**PROYECTO “MEJORA AL ACCESO DE AGUA POTABLE Y GESTIÓN DEL
RECURSO HÍDRICO EN LA CIUDAD DE SANTA ROSA DE COPÁN, FASE I,
(MAAPYGIRH)”**

CIRCULAR ACLARATORIA No. 2

**PROCESO DE LPN: “DISEÑO Y CONSTRUCCIÓN DE DEPÓSITO DE DISTRIBUCIÓN DE
VIDRIO FUSIONADO AL ACERO EN LA ZONA ALTA DE SANTA ROSA DE COPÁN”**

2014/SPE/0000400254 – LPN 006/2018

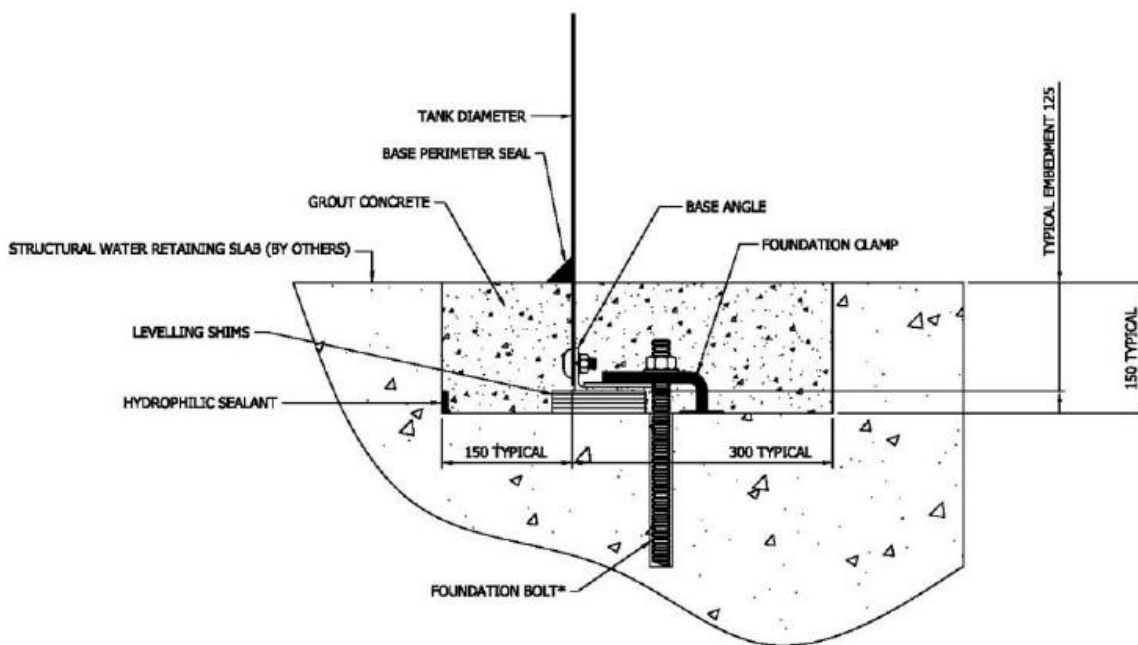
En las especificaciones técnicas no se indica nada sobre un sistema de protección catódica para el tanque. Este sistema protege las paredes del tanque y cualquier accesorio de acero que este en contacto con el agua. Es decir, en caso de haber algún daño desapercibido en la capa de vidrio, el sistema de protección catódica incluye unos ánodos de sacrificio que se corroerían en vez de las paredes del tanque. En pocas palabras esto es un seguro muy económico para el tanque. Esto es muy importante para poder garantizar la mayor vida útil del tanque. Se solicita valorar la posibilidad de incluir este rubro en las especificaciones técnicas a efecto que las empresas que oferten incluyan este costo dentro de sus respectivas ofertas.

Se asume que el fabricante de las tecnologías deberá asegurar que el producto que propone el contratista viene con suficiente garantía para evitar la corrosión a largo plazo. En este sentido, el fabricante del producto y el contratista serán responsables de diseñar y suministrar el sistema de protección catódica que asegure ese blindaje del tanque ante los eventos de corrosión o de otros fenómenos que pongan en riesgo la integridad de la estructura y de sus elementos, y también será

responsabilidad del fabricante del tanque el proporcionar la continuidad eléctrica entre todos los paneles de la pared lateral o del piso del tanque. Se evaluará que los contratistas de la presente licitación pongan a disposición de la Municipalidad toda la información que sustente que su propuesta, aparte de cumplir con toda la normativa exigida en las especificaciones técnicas y a nivel nacional, será la de un tanque con una vida útil no inferior a los 20 años.

Cimentación tipo Slot-Mount

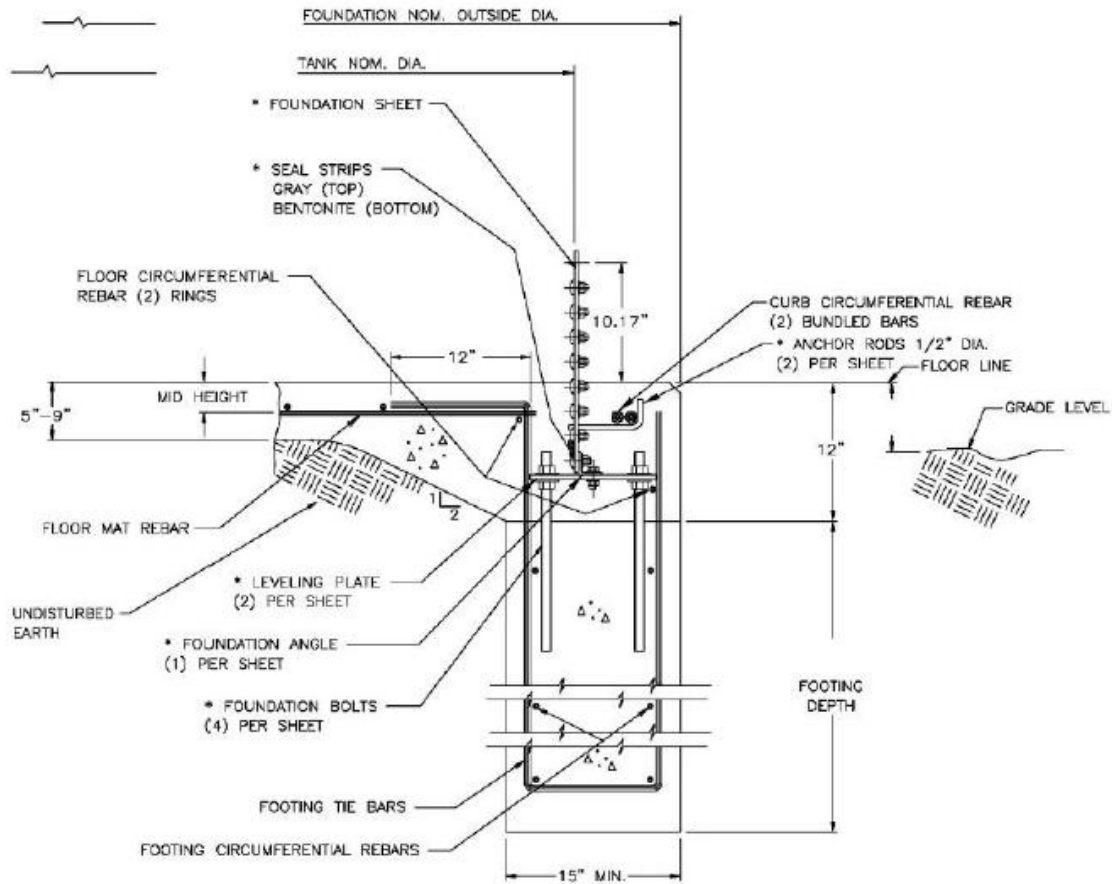
En la página 100, sección I) Armado, Punto Cimentación y Losa no se estipula en ningún momento que tipo de cimentación es requerida. Cabe resaltar que existen distintos tipos de cimentación con piso de concreto para los tanques apertados de vidrio fusionado al acero. Las más comunes en el mercado son conocidas como cimentación empotrada y cimentación tipo slot-mount. El tipo de cimentación slot-mount solo depende de una pequeña capa de concreto pobre tipo “grout” para crear un sello entre la losa y las paredes del tanque. Este sistema es más económico y funciona en zonas donde no hay riesgo sísmico. Sin embargo, no es recomendado en zonas de alto riesgo sísmico por su alta susceptibilidad a fugas. En caso de un movimiento sísmico las paredes del tanque y la cimentación actúan como dos estructuras separadas y el riesgo de fuga es mucho mayor. En zonas de alto riesgo sísmico, como lo es Honduras (Zona Sísmica 4 según la norma AWWA), el tipo de cimentación recomendada es la cimentación empotrada donde el primer anillo del tanque esta empotrado unos 15 centímetros en la cimentación para que en caso de un movimiento sísmico ambas, las paredes del tanque y la cimentación, se comporten como una sola estructura (losa flotante) y de esta forma el riesgo de una fuga es mucho menor. Por favor ver abajo planos típicos mostrando cada tipo de cimentación.

Por las razones anteriores, pedimos respetuosamente que se exija una cimentación tipo empotrada. Este tipo de cimentación puede ser suplida por cualquier fabricante de tanques de vidrio fusionado al acero.

El diseño de la cimentación, sus características, materiales y especificaciones, es responsabilidad del contratista, y en su momento será respaldada o sujeta a cambios mediante aprobación por la supervisión de la obra. A nivel de oferta, se valorará que el diseño de la cimentación se justifique y esté condicionado obviamente por el dimensionamiento (altura-diámetro) y las condiciones geológicas-geotécnicas que ofrecen los dos sitios propuestos para la construcción del tanque. Dicho diseño también deberá incluir la parte sísmica relacionada con el área donde se ubica Santa Rosa de Copán, la normativa nacional y todas las recomendaciones necesarias para garantizar su funcionalidad. Recordamos a los contratistas que el presente es un contrato “llave en mano”, con lo que cualquier evento futuro que pudiera poner en riesgo la estructura y se demostrara que fue debilidad del diseño o de la construcción, correrá a cuenta de la garantía.
